Dato: 16.04.2020
Vår ref.: 39815/ph
Deres ref.: 2020/4048

SØKNAD OM TILLATELSE ETTER FORURENSNINGSLOVENS § 29. MASSEMOTTAK HEEN GRUSTAK, RINGERIKE KOMMUNE.

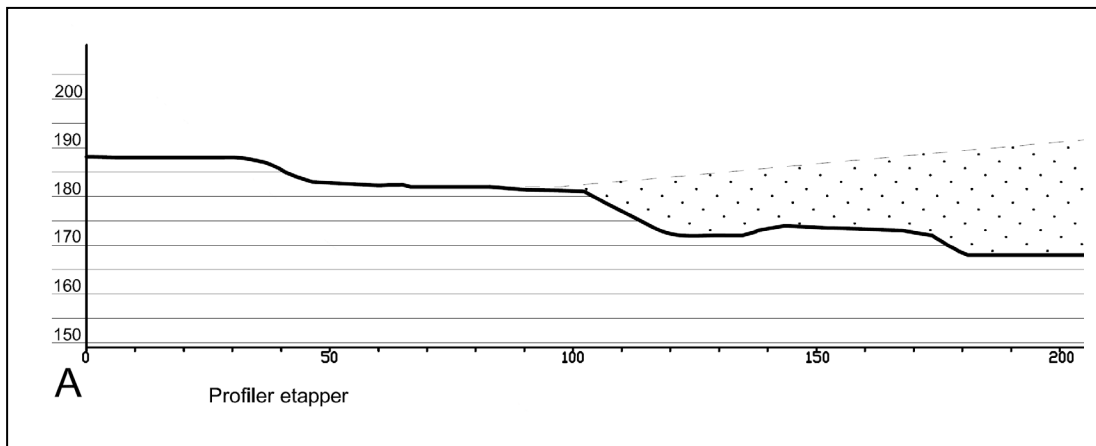
I Deres svarbrev bes det også om vurdering og plan for hvordan overvann som ikke renner inn i grustaket skal håndteres. Vi gjør i den forbindelse oppmerksom på at alt overvann vil renne inn i grustaket, ut fra den deponering som er omsøkt. Vi har forsøkt å vise dette i utsnitt fra driftsplanen for massedeponiet nedenfor:

Høydeforskjellen framgår også av snittet i driftsplanen. Driftsplanen fulgte som vedlegg til søknaden av 21.01.2020.
